RESPUESTAS A LA NOTA DE REQUERIMIENTOS

DEIA-DEEIA-AC-0052-0403-2020

Proyecto de energía solar fotovoltaica

“CHUMICAL 1”

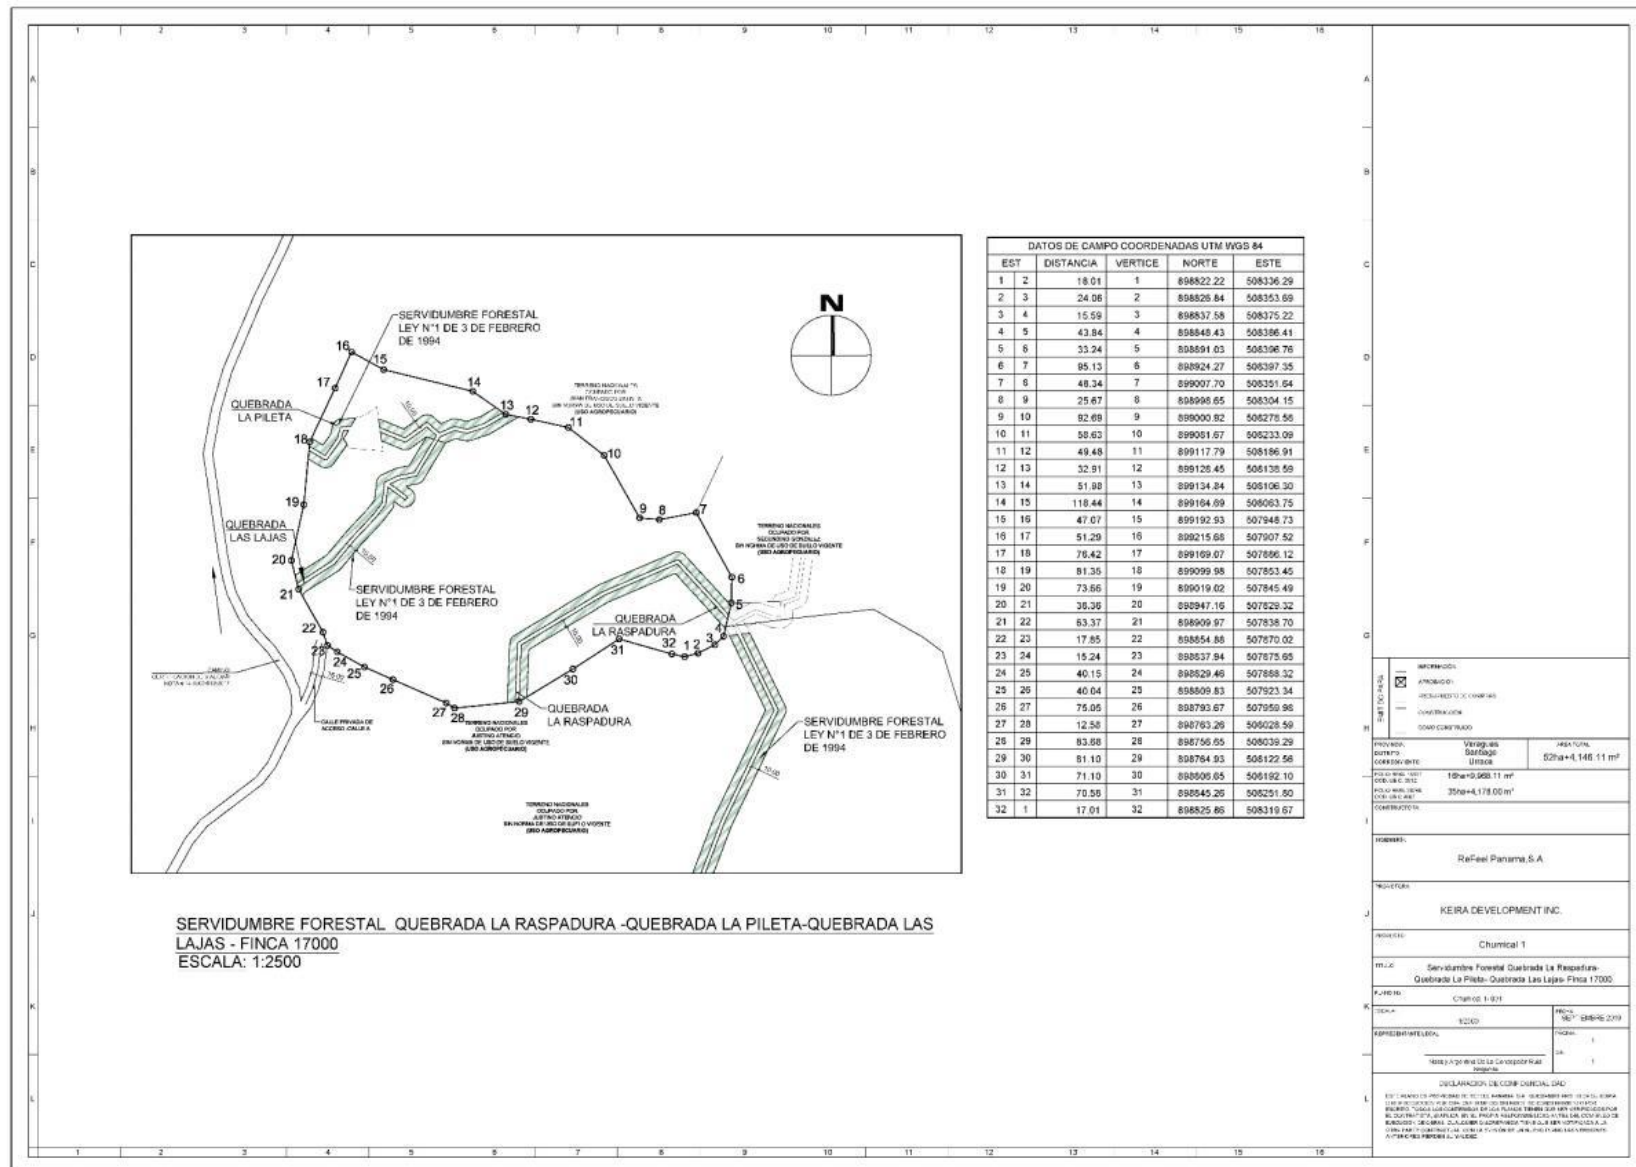
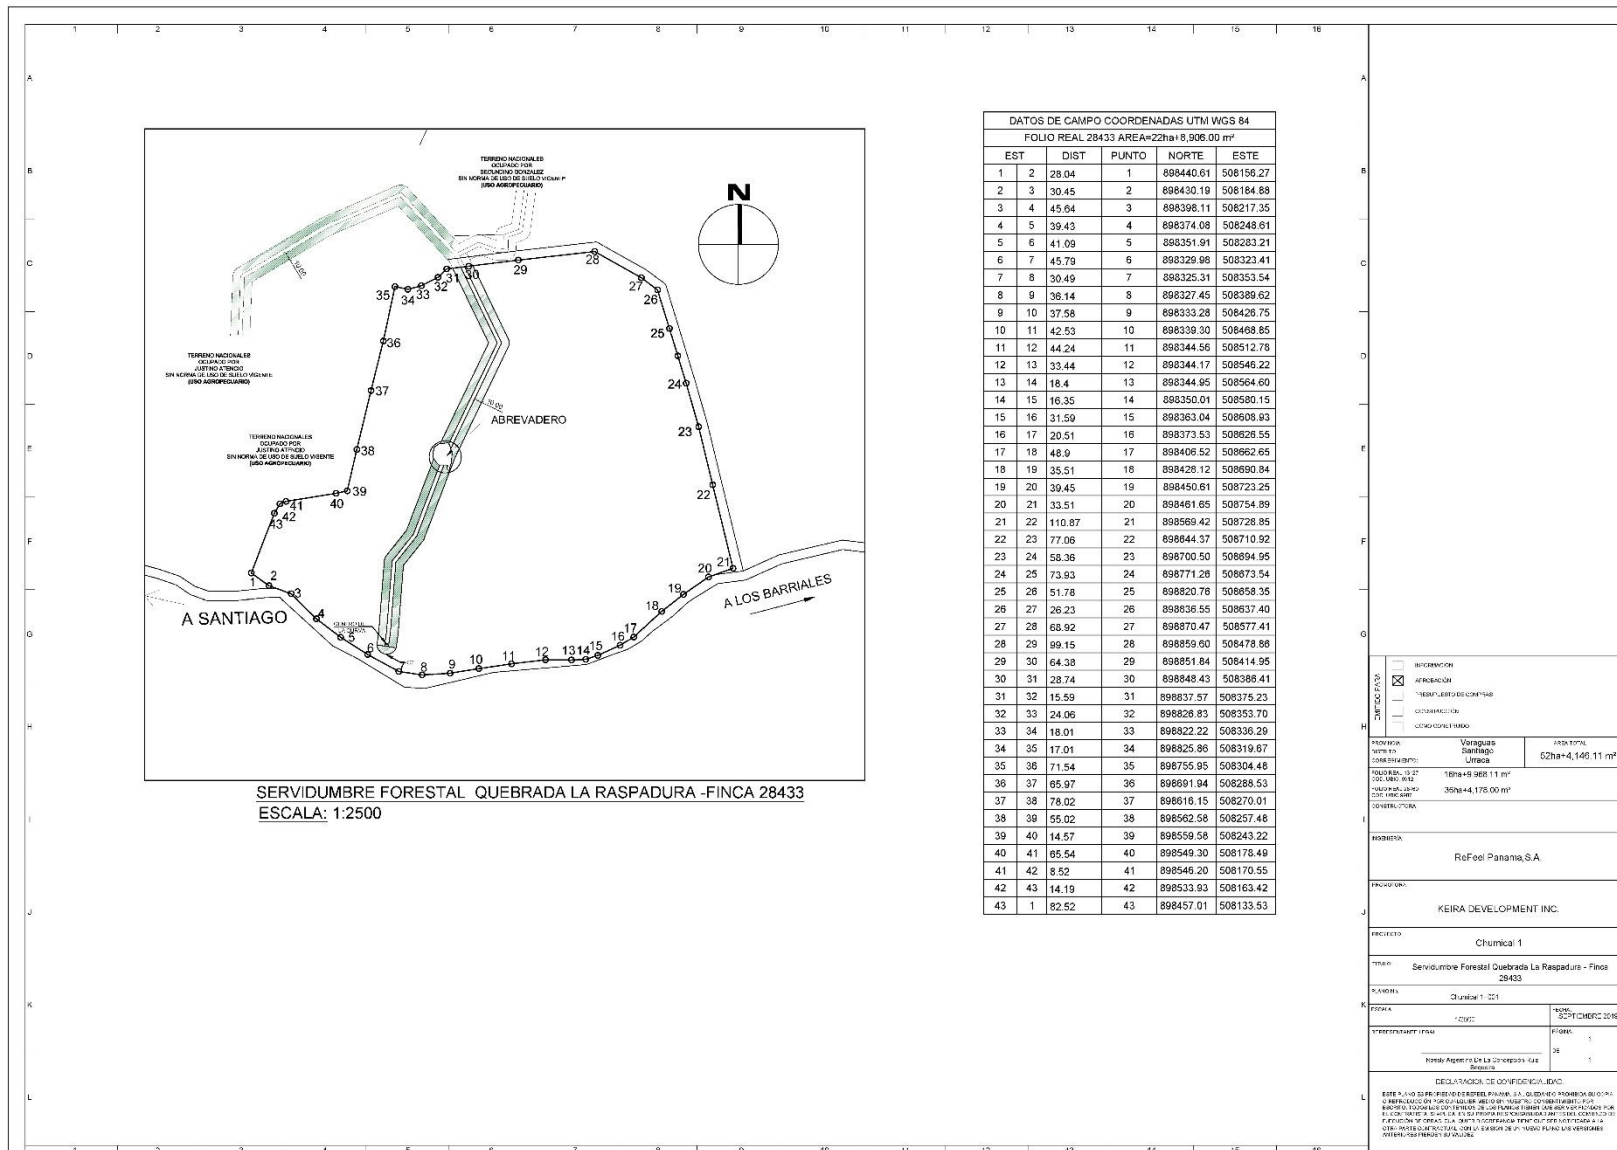
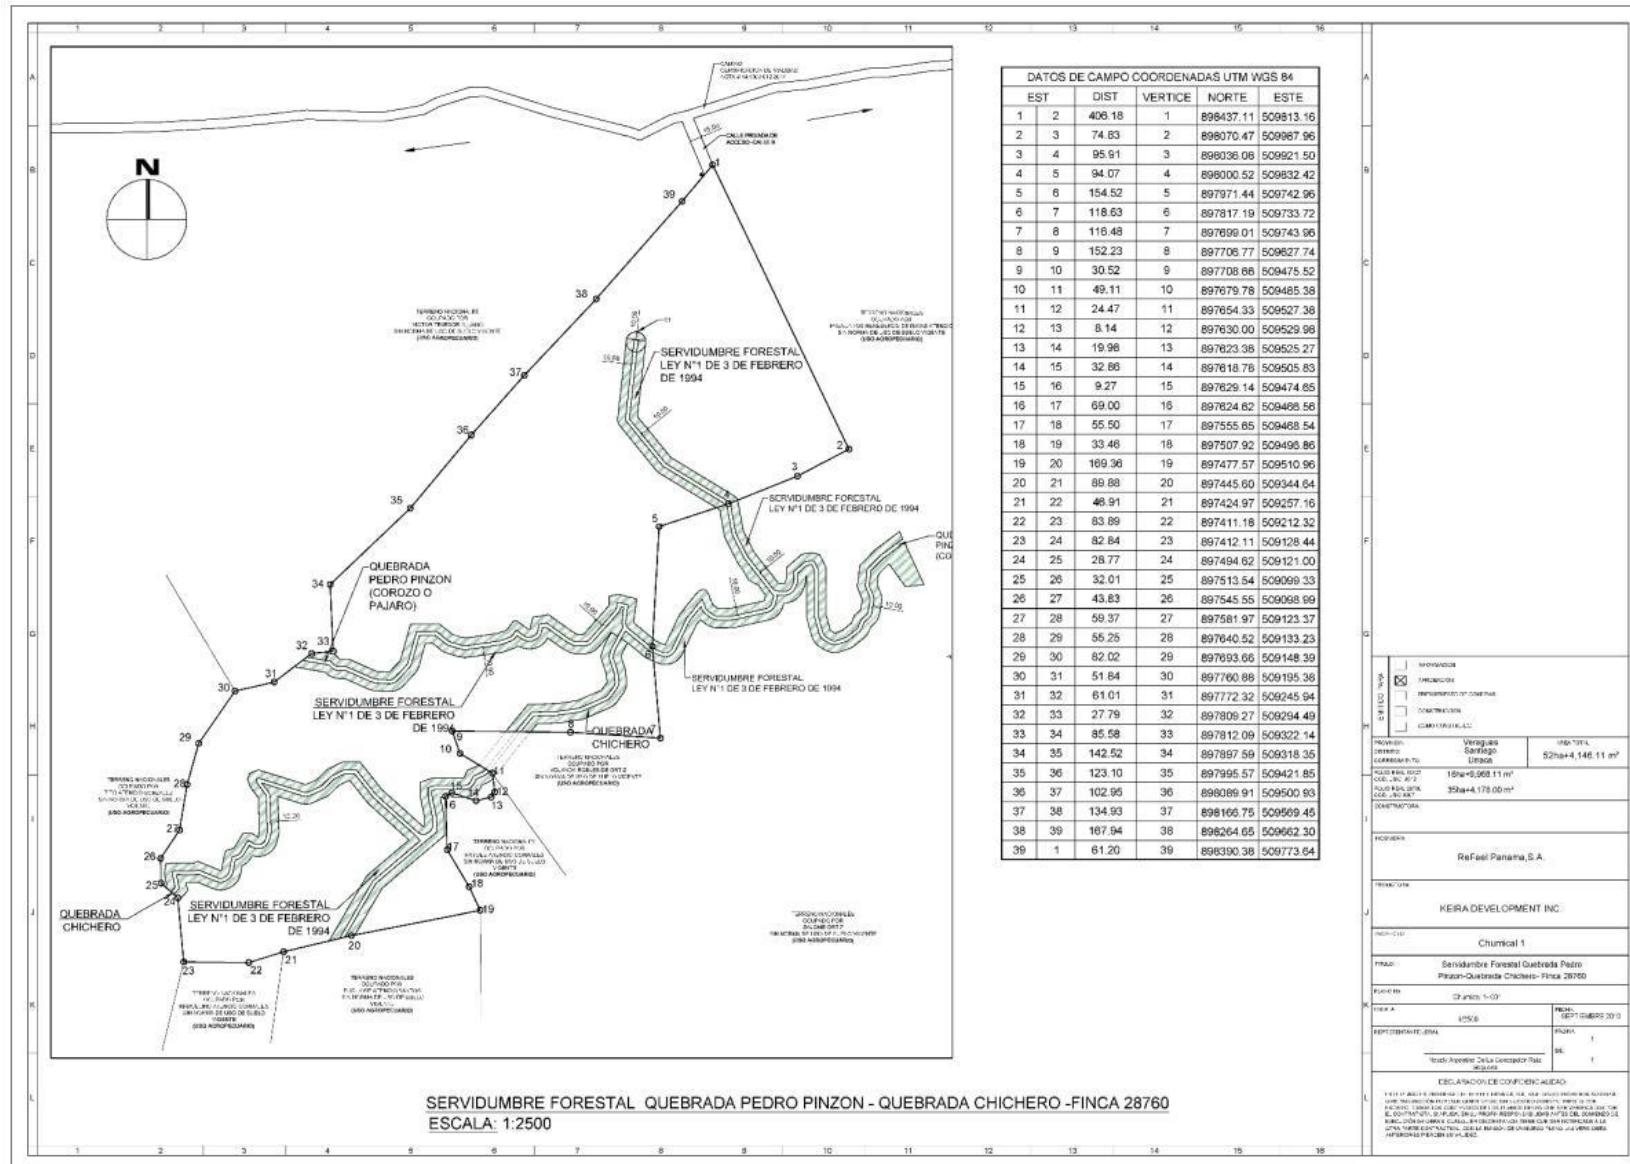
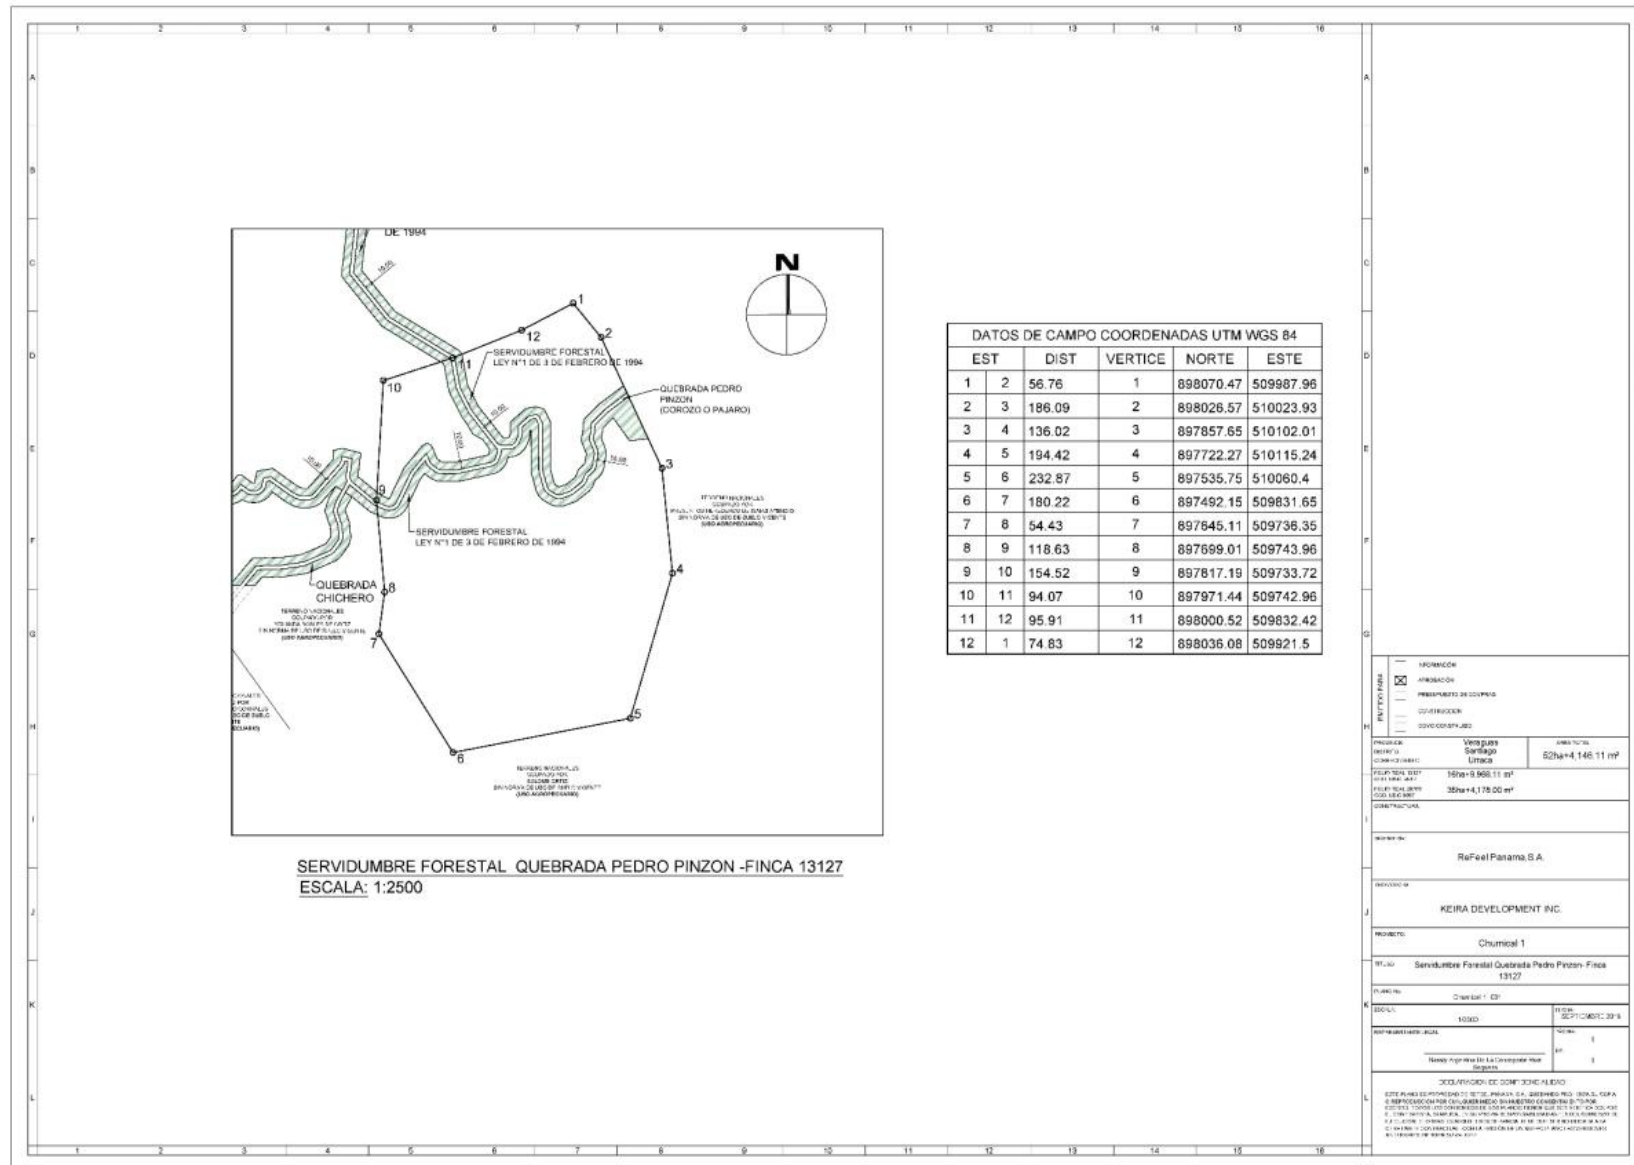
PREGUNTA 3b: Presentar coordenadas de los polígonos que conforma el área total de las Fincas 13127, 1700, 28433 y 28760, de acuerdo a la superficie actual o resto libre visible en Registro Público de propiedad.

Se adjuntan planos con las coordenadas de las fincas.
